Keuringsverslag van een elektrische laagspanning- en zeer lage spanningsinstallatie

NIET CONFORM

Straatnaam Avenue Marie de Hongrie
Huisnummer 125
Busnummer
Postcode 1083
Gemeente GANSHOREN
Land België

Controlebezoek van een oude huishoudelijke elektrische installatie van een wooneenheid bij verkoop op vraag van de verkoper volgens (KB 08/09/2019) - AREI Boek 1- 8.4.2. en 8.2.1. en 4.2.4.3.

Afbeelding schakel- en verdeelbord:

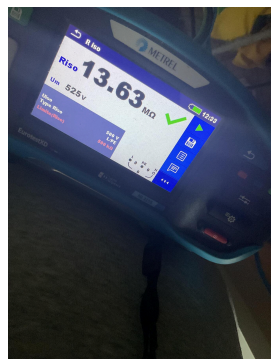
- I5.01 De aanduiding van de stroomkringen en/of apparatuur, aansluitklemmen, enz dient aangebracht of vervolledigd te worden. (Boek 1 Onderafdeling 3.1.3.1. en 3.1.3.3.A. en 5.1.6.1) Coffret électrique compteur

- I5.02 Elke elementaire stroombaan moet met een hoofdletter aangeduid worden. Elk lichtpunt, contactdoos, moeten genummerd worden in volgorde gezien vanaf de beschermingsinrichting tegen overstroom. (Boek 1 onderafdeling 3.1.2.1.) Coffret électrique compteur

- I5.11 Niet gebruikte invoeringen van het verdeelbord zijn niet correct of onvoldoende afgedicht. (Boek 1 Afdeling 5.1.4. en 4.2.2.3.) Coffret électrique compteur
